令和6年9月30日
新明和工業株式会社

弊社製 マルチゲート・マルチゲートIIのリコールに関するお知らせ

改善箇所説明図

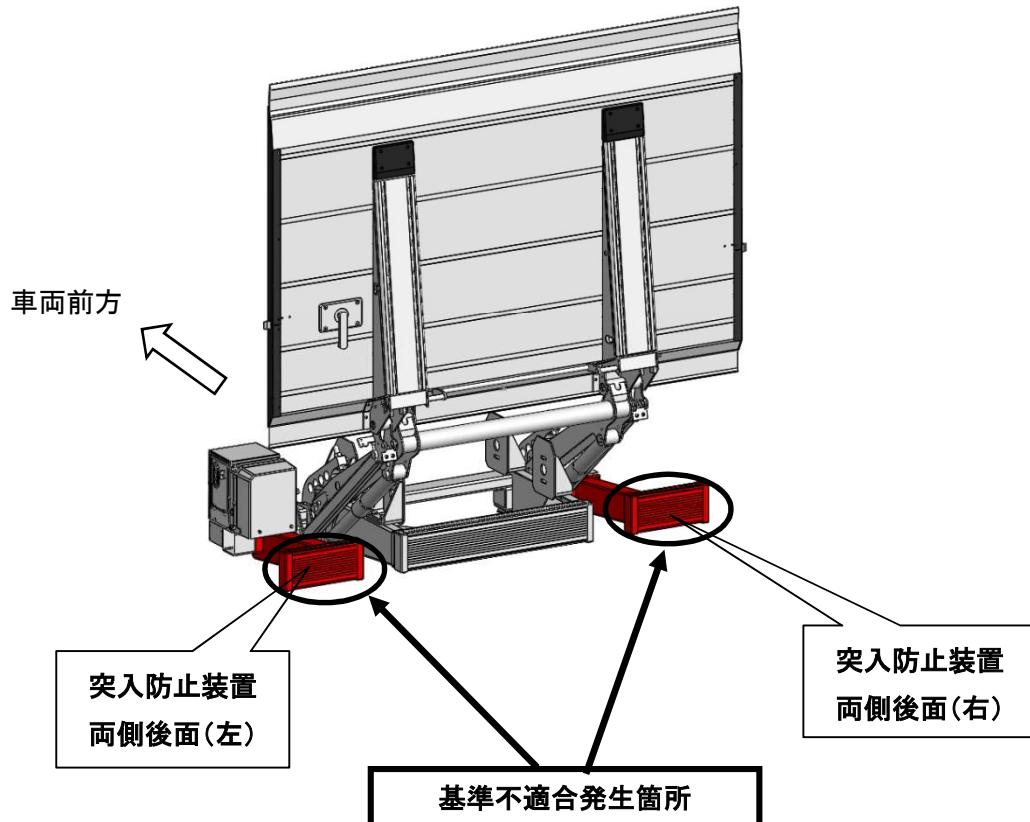
3分割式の突入防止装置において、設計時の確認が不十分であったため、全幅2,000mm以上の自動車に装着した場合、当該装置の両側後面の有効表面積が基準を満たさない。そのため、保安基準第18条の2に適合しない。

全車両、突入防止装置の両側を対策品に交換する。
